Oggetto: Procedura di valutazione di impatto ambientale [ID: 6028] del progetto definitivo del Quadruplicamento Rho-Parabiago e raccordo Y, relativo al potenziamento della linea ferroviaria Rho-Arona, tratta Rho-Gallarate. Revisione parere CTVA n. 1509/2014.

Osservazioni del Consorzio Est Ticino Villoresi

Oggetto: "Progetto definitivo del potenziamento della linea RFI Rho-Arona - tratta Rho-Gallarate. Quadruplicamento Rho-Parabiago e Raccordo Y.

ANALISI ED OSSERVAZIONI AL PIANO PARTICELLARE DI ESPROPRIO

Figura 1 - particolare delle opere di fondazione (elaborato MDL132D26BBVI0600001A)

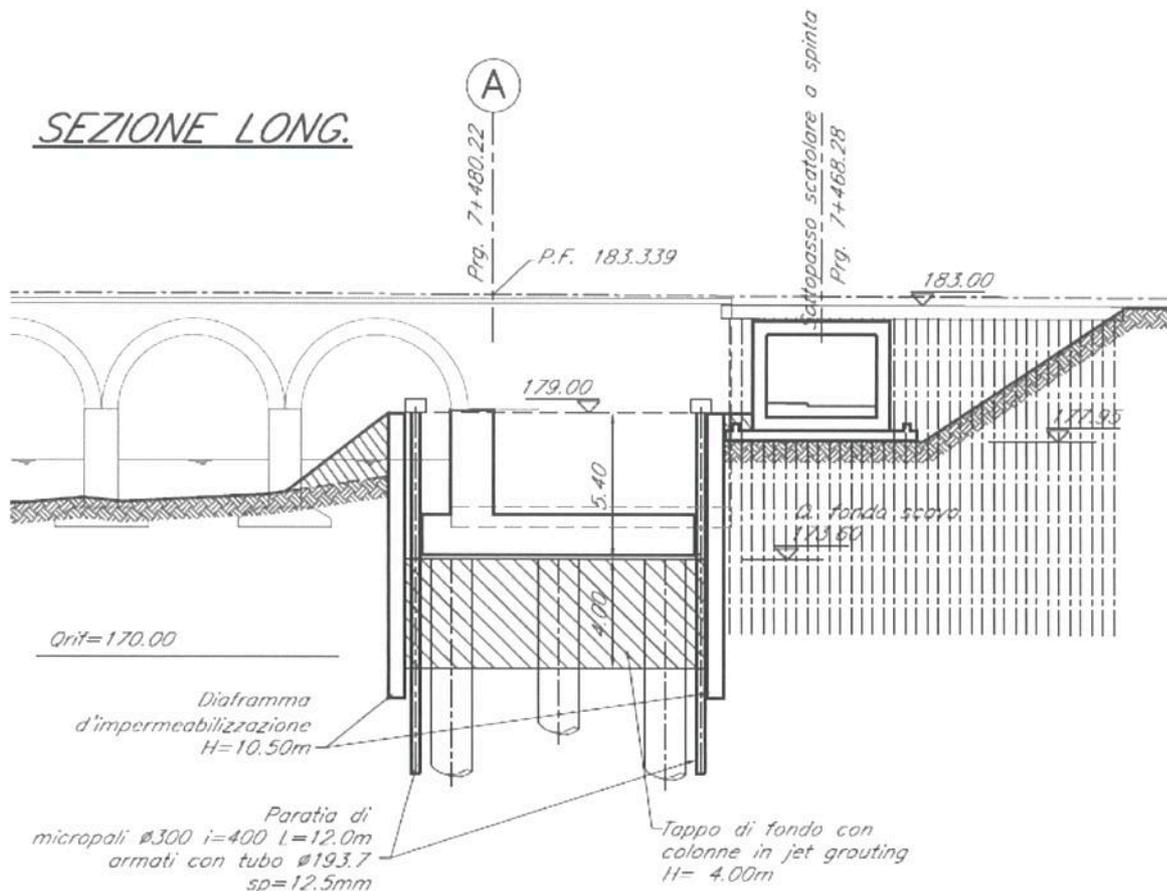
In prossimità della stazione ferroviaria di Parabiago nell'ambito del nuovo manufatto di attraversamento del Canale Villoresi viene prevista la realizzazione di consistenti opere di fondazione all'interno dell'alveo del Canale la cui sezione viene significativamente modificata sia provvisoriamente che definitivamente.

Tale opera non può che essere realizzata in asciutta; tuttavia va evidenziato che, fatte salve le esigenze di manutenzione straordinaria della rete principale, il Canale non viene mai messo in asciutta totale, poiché deve garantire:

Figura 2 - tratto in cui canale esistente e nuovo si sovrappongono (elaborato MDL132D26W9IN040001A)

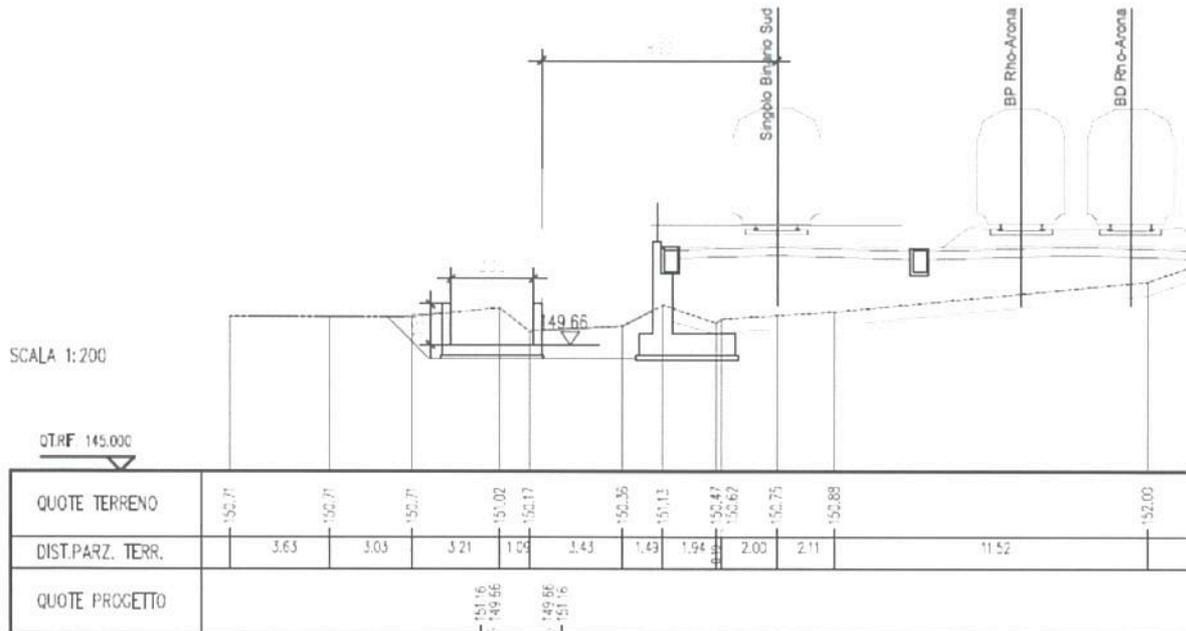
In tutte le sezioni presenti nella tratta IN04 in cui viene operato lo spostamento del secondario Villoresi non è evidente la modalità esecutiva con cui si intende procedere. Nelle sezioni da .496 a .843, infatti, la distanza tra il nuovo canale e l'esistente è così esigua (almeno in planimetria) da ritenere incompatibile l'esercizio irriguo del canale in essere con la costruzione del nuovo. In tal senso dovranno essere adottate idonee misure atte a garantire la funzionalità per la stagione irrigua. Parimenti per tutta la durata del cantiere in tale tratta dovrà essere garantito l'accesso al personale ed ai mezzi consortili per lo svolgimento delle attività di vigilanza, sorveglianza, servizio irriguo e manutenzione del canale.

Figura 3 particolare del canale deviato in prossimità di fabbricati (elaborato MDL112D26P9IN1700002A)

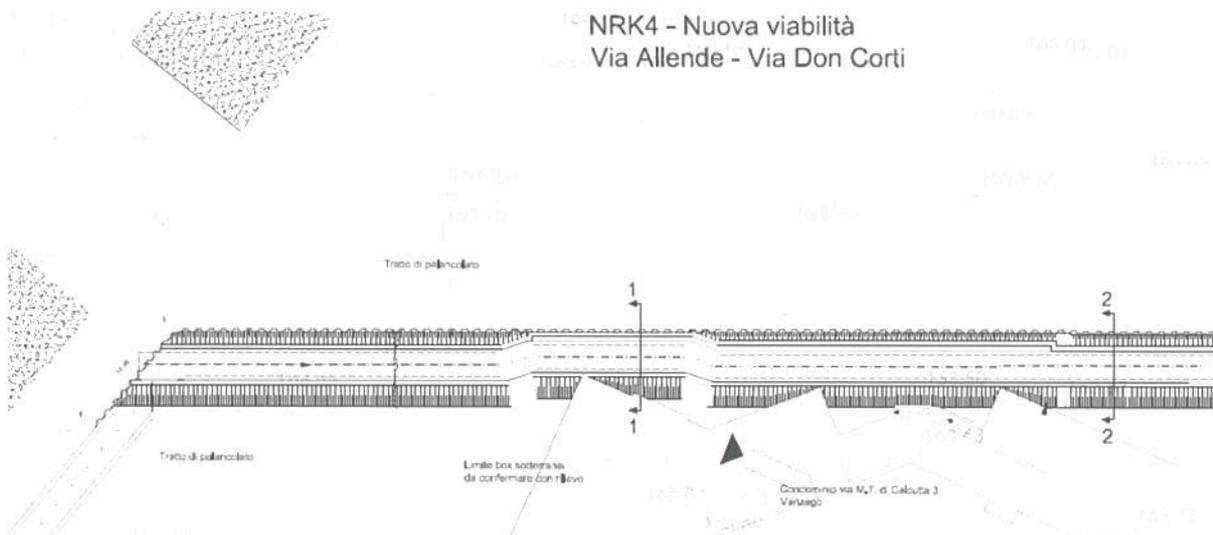
In una porzione della tratta IN17 il canale viene traslato e tombato fino ad addossarsi a corpi di fabbrica esistenti: appare evidente che l'operazione – oltre che essere incompatibile con il mantenimento in esercizio dell'attuale canale – comporta, se realizzata, la totale perdita di possibilità di ispezionare e mantenere il tratto, con la ulteriore problematica legata alle possibili perdite di acqua nel lungo periodo che andrebbero a coinvolgere fabbricati sottiacenti.

Figura 6 modifica di sezione del canale esistente (elaborato MDL132D26W9IN1900003A)

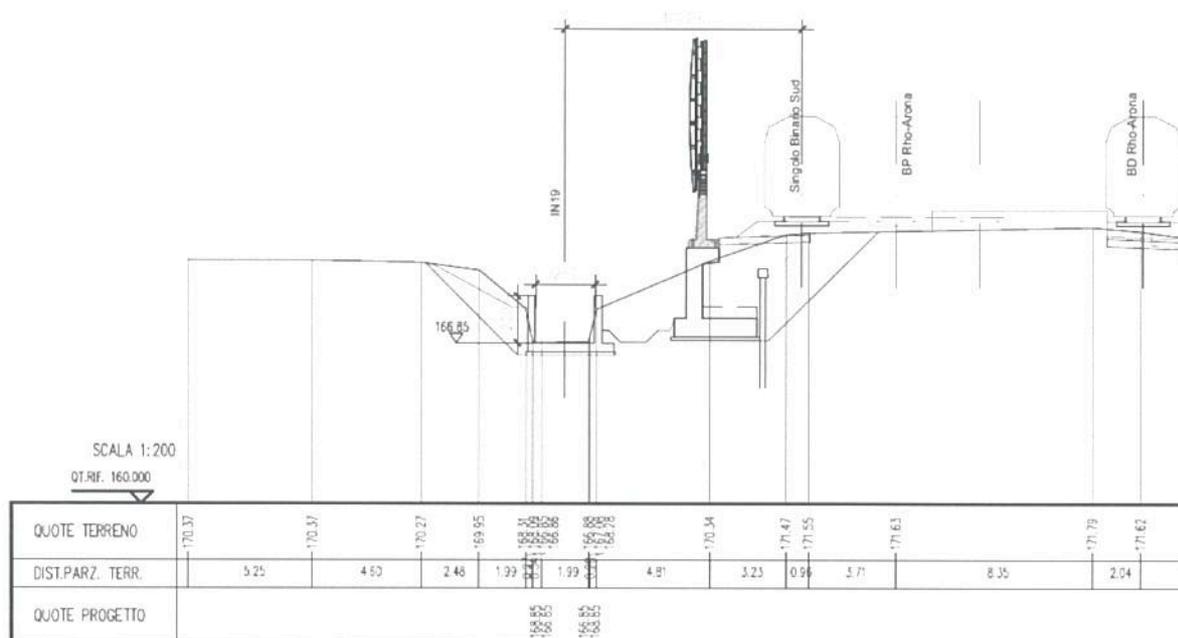
In analogia a quanto precedentemente esposto anche nella tratta IN19 vengono previste numerose opere di modifica della sezione del canale esistente, a tratti traslati o tombati. Si ribadiscono le condizioni sopra menzionate.

Elaborato MDL130D43BDAQ0100005B – PPE Rho

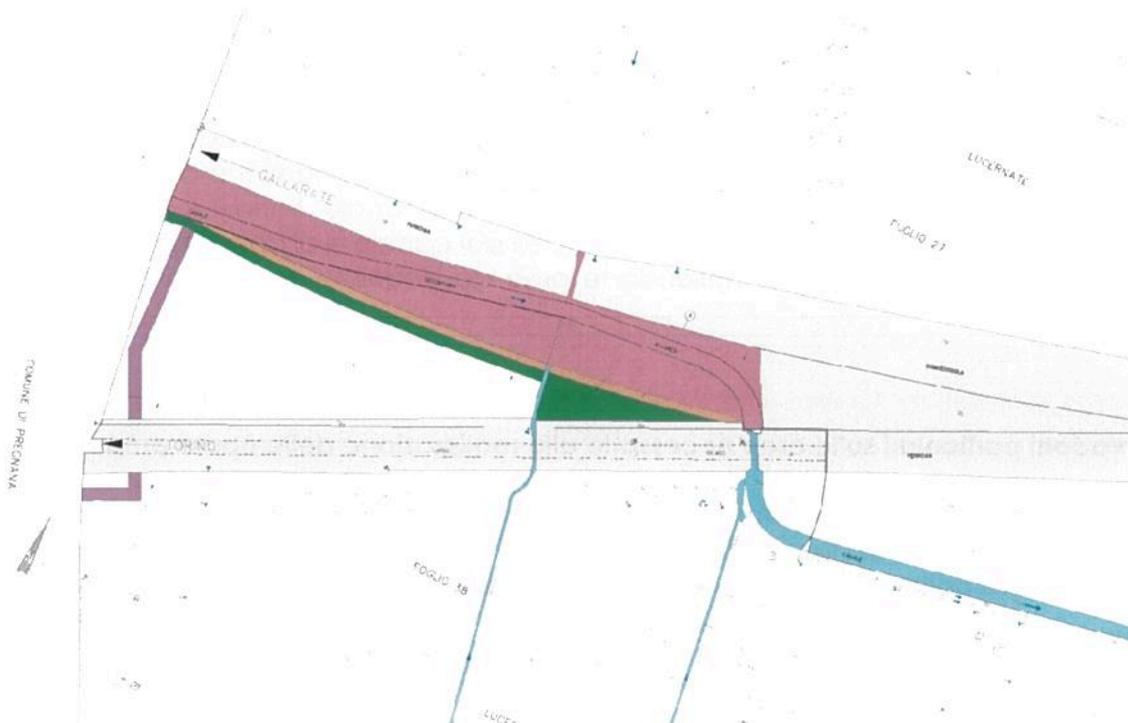
Il progetto sembra prevedere la traslazione del canale in posizione più a sud di quella esistente: dovrà essere traslata la servitù di acquedotto esistente sul sedime del canale e sulle sue pertinenze nella nuova sede. Dovrà essere verificata la sufficienza delle aree delineate negli elaborati grafici rispetto a tale aspetto, anche in considerazione della previsione di una viabilità in fascia di rispetto e delle opere di riqualificazione ambientale che potrebbero essere state previste ad una distanza dal canale incongruente con il vigente regolamento di polizia idraulica. Tale evenienza dovrà essere verificata in seno al progetto e di conseguenza adeguato il piano particellare di esproprio.

Elaborato MDL130D43BDAQ0200001B – PPE Pregnana 1/2

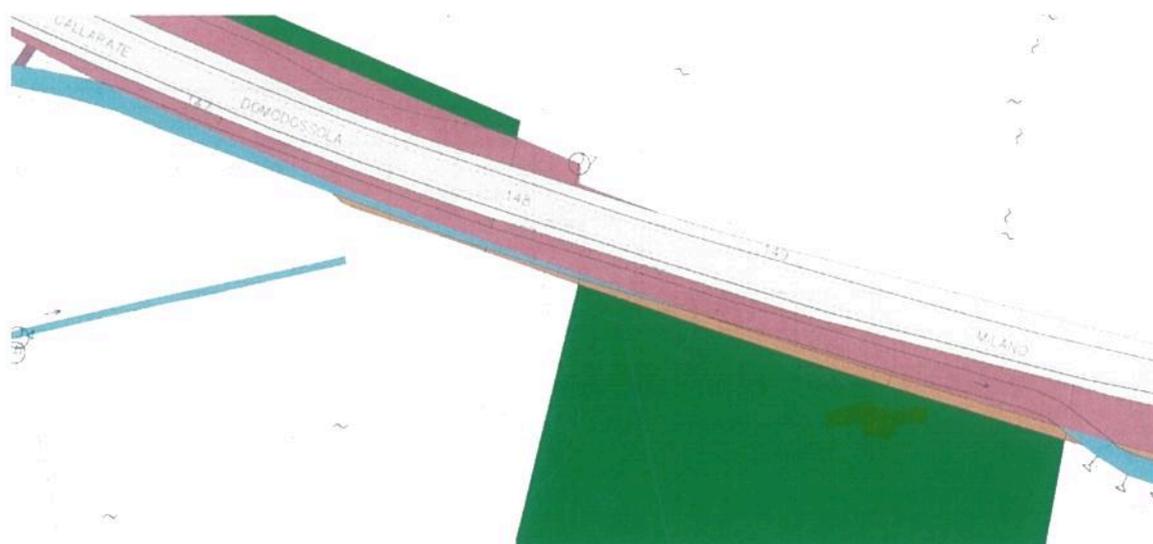
Nell'elaborato è prevista (id I) l'acquisizione di una porzione del canale: dagli elaborati progettuali non è stato possibile desumere la natura delle opere da realizzare all'interno del sedime del canale consortile. Devono inoltre essere specificate le eventuali ulteriori opere che verranno realizzate nelle fasce di rispetto del canale stesso e definite le sorti dei reliquati in fascia di rispetto che rimarrebbero interclusi tra il canale consortile ed il rilevato ferroviario al fine di non generare oneri di passaggio a carico del Consorzio per l'accesso a fondi interclusi.

Elaborato MDL130D43BDAQ0300001B - PPE Vanzago

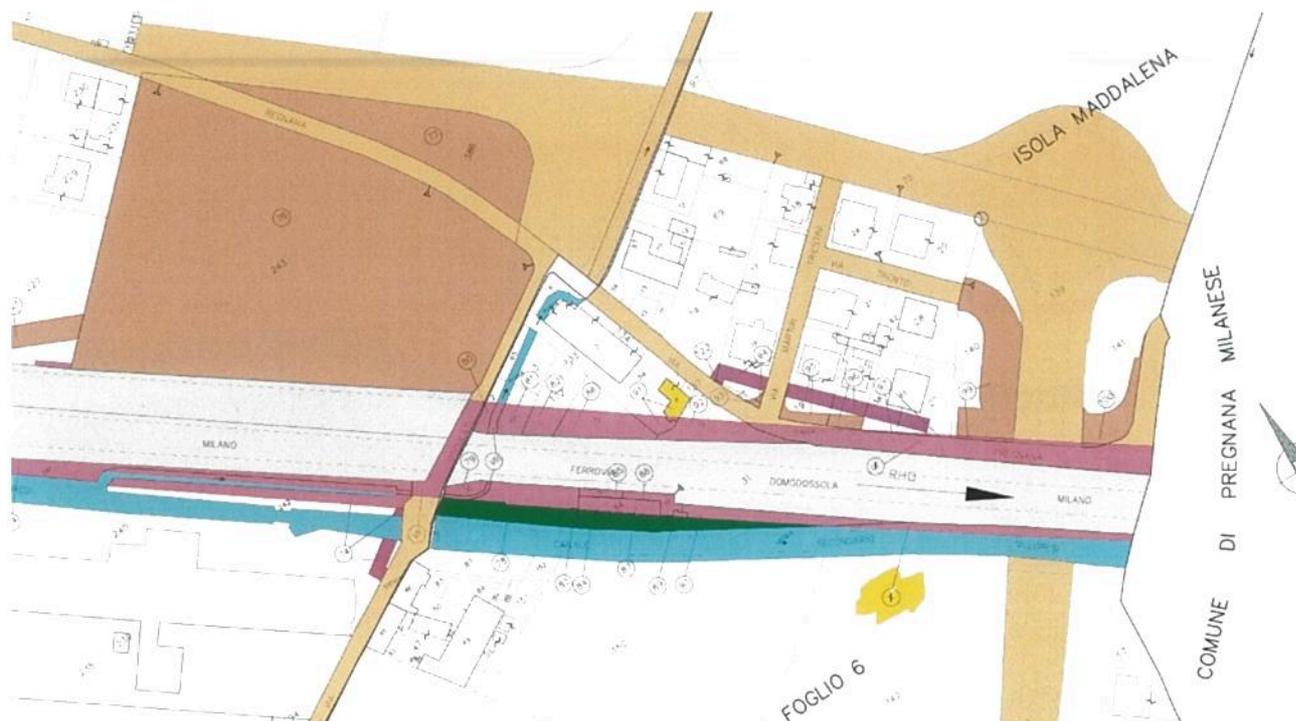
Il progetto sembra prevedere l'esproprio totale del sedime del canale secondario per la costruzione del nuovo rilevato ferroviario: il canale modificato sembra essere proposto in parte con sezione a cielo aperto ed in parte tombinata: nei tratti tombinati sembra essere prevista l'installazione di una barriera antirumore sulla soletta del tombino. Su questo tema già nel febbraio 2014 il Consorzio ha segnalato che tale previsione risultava in contrasto con il Regolamento di gestione di Polizia Idraulica e ha richiesto delle tavole progettuali dettagliate da sottoporre al proprio ufficio concessioni e legale, riservandosi successivamente di fornire adeguata risposta in merito. Si prende atto dell'assenza di riscontro a tale richiesta e la si reitera in questa sede.

Nelle tratte tombinate, inoltre, non si ha evidenza di pozzetti di ispezione del canale né di percorsi di accesso agli stessi: dovranno essere aggiornati gli elaborati progettuali in tal senso e, di conseguenza, revisionate le aree necessarie alla realizzazione di tali opere anche ai fini manutentivi.

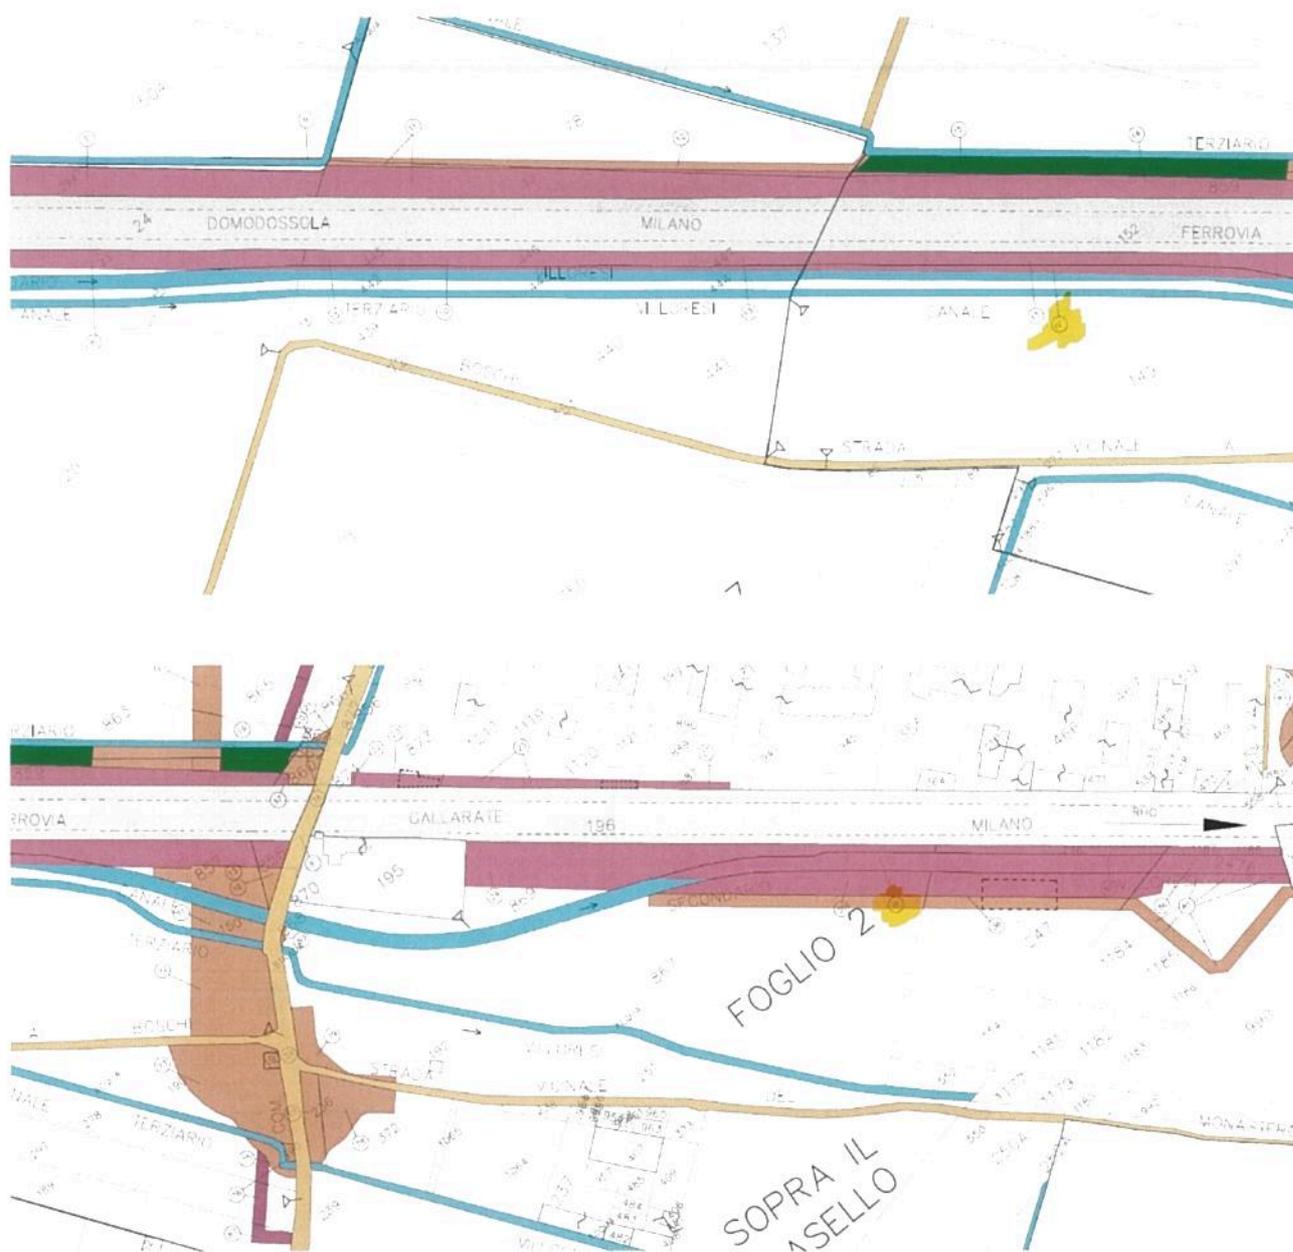
Non appare chiaro se il canale venga traslato in una nuova sede e se le aree oggetto del procedimento in parola siano sufficienti a garantire il permanere della consistenza patrimoniale esistente sia in termini di alveo del canale che di pertinenze allo stesso connesse. Nel tratto ove viene realizzata l'opera identificata con "IN17", inoltre, non è stata annotata la presenza del manufatto di derivazione del diramatore 5 di Valle Olona: gli elaborati dovranno essere aggiornati e dovrà essere verificata la quota del manufatto di derivazione, ripristinato il bacino di misurazione e garantita l'accessibilità dei manufatti di manovra. Le aree necessarie alla costruzione delle opere, così come modificate – ivi comprese le pertinenze dei canali da assoggettare a servitù in favore del Consorzio – dovranno essere adeguatamente modificate.

Nelle aree indicate con Id IV e Id III il progetto sembra individuare alcuni interventi sul canale secondario: nelle planimetrie di progetto (in particolare in corrispondenza dell'Id. III) non è chiaro come venga realizzato il manufatto di raccordo planimetrico tra il canale esistente e quello traslato e non sono presenti negli elaborati i dettagli costruttivi del nuovo sifone Id INK4 o Id INV2. Si evidenzia nuovamente che non appare chiaro se le aree oggetto del procedimento in parola siano sufficienti a garantire il permanere della consistenza patrimoniale esistente sia in termini di alveo del canale che di pertinenze allo stesso connesse.

Elaborato MDL130D43BDAQ0500001B – PPE Nerviano

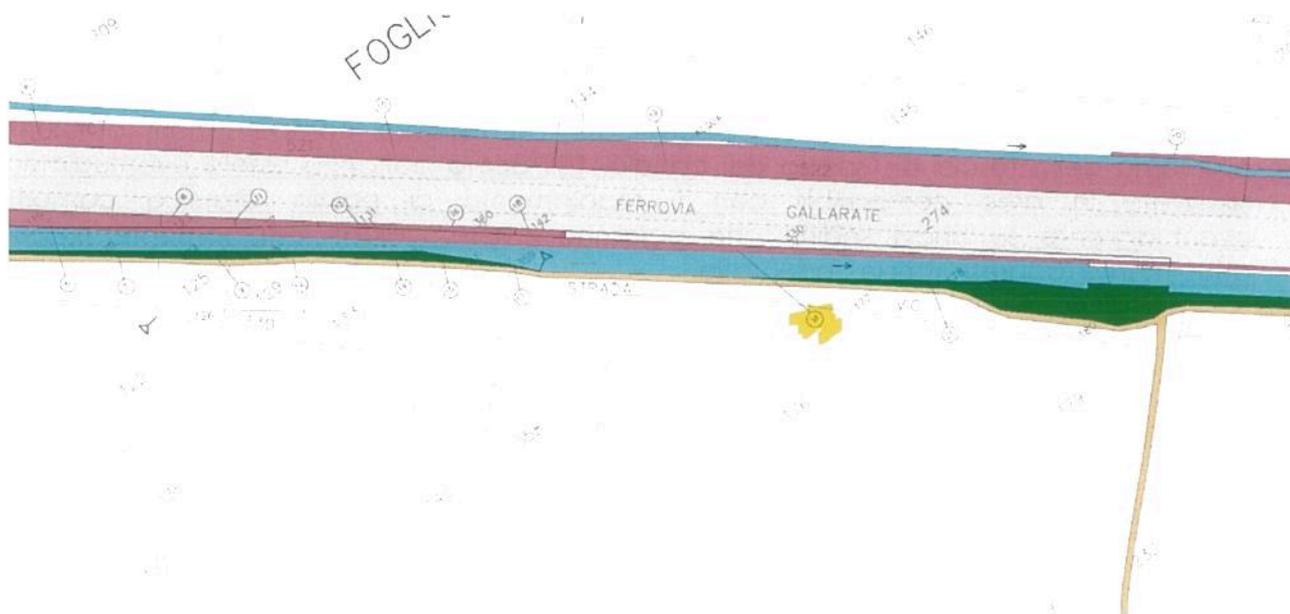
Il progetto sembra prevedere delle modifiche di tracciato del canale: dagli elaborati (planimetrie e sezioni) non è chiaro come venga attuata tale modifica. Vi è, in particolare, una significativa discrepanza tra planimetria, sezioni e relazione illustrativa relativamente agli interventi INK7 (interventi su terziario) ed IN19 (interventi su secondario).

Non appare, inoltre, evidente se le modifiche presenti nelle sezioni di progetto (a titolo esemplificativo v. sez. 58) siano congruenti con le planimetrie catastali, in quanto appaiono opere in alveo nelle sezioni di cui non si ha evidenza in planimetria ed, al contrario, vi sono indicazioni di interferenze sulle mappe catastali non confermate negli elaborati progettuali (planimetrie e sezioni).

Sembrano, inoltre, previste aree destinate ad ospitare compensazioni ambientali all'interno della fascia di rispetto del canale. Tali opere potranno essere eventualmente realizzate in aree compatibili con il regolamento di polizia idraulica consortile, eventualmente su nuovi sedimenti che potranno essere indicati esternamente a quelli attualmente rappresentati in cartografia.
